Arbeits-Nr. der Arbeitstexte und Arbeitswerte bzw. Standardtexte und
Richtzeiten:
14-7251.

Steckverbindung elektromagnetische
Kupplung (Y33)

Typ 124, 126, 129, 201

Riemenscheibe an Luftpumpe

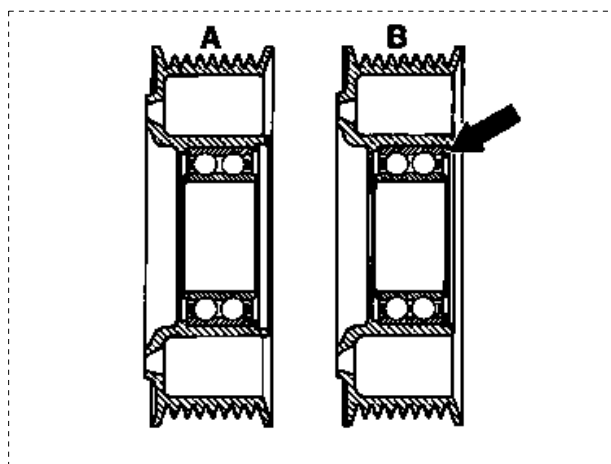
Einbau eines Abstandringes (Pfeil) vor dem
Lager in der Riemenscheibe.

- A Bisherige Ausführung
B Jetzige Ausführung

Serieneinsatz: 08/91
